Argumentaire sur les impacts de l'implantation de la ligne 735 kV Micoua-Saguenay pour la Pourvoirie Monts-Valin du Archer

Simulation projetée, version préliminaire produite par Hydro-Québec (19-01-17)

Figure 2 : Localisation du tracé proposé pour la nouvelle ligne 735 kV sur la Pourvoirie Monts-Valin du Archer

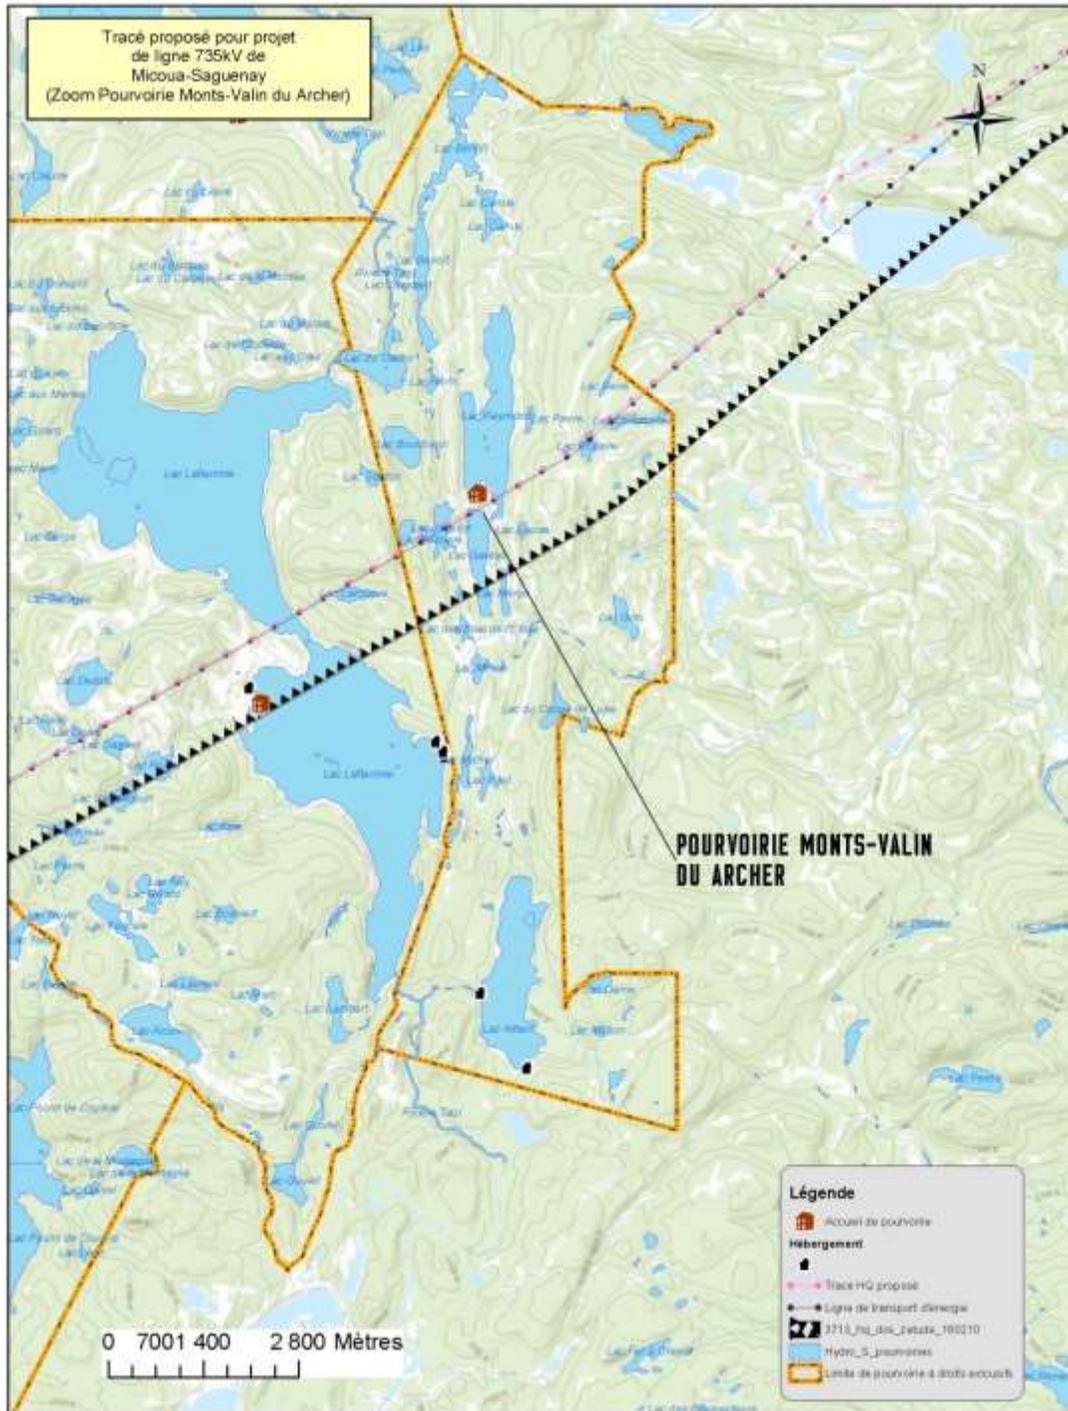
La nouvelle ligne proposée passe tout près du site principal au lac Raymond (Figures 2 et 3) soit à moins de 120 m. Le déboisement de l'emprise s'approchera encore plus du site principal.

- La nouvelle ligne, de la façon proposée, se rapprochera encore plus du site principal, soit à environ 120 m sans compter le déboisement. Le bruit sera plus fort et probablement audible plus fréquemment selon diverses conditions météo.
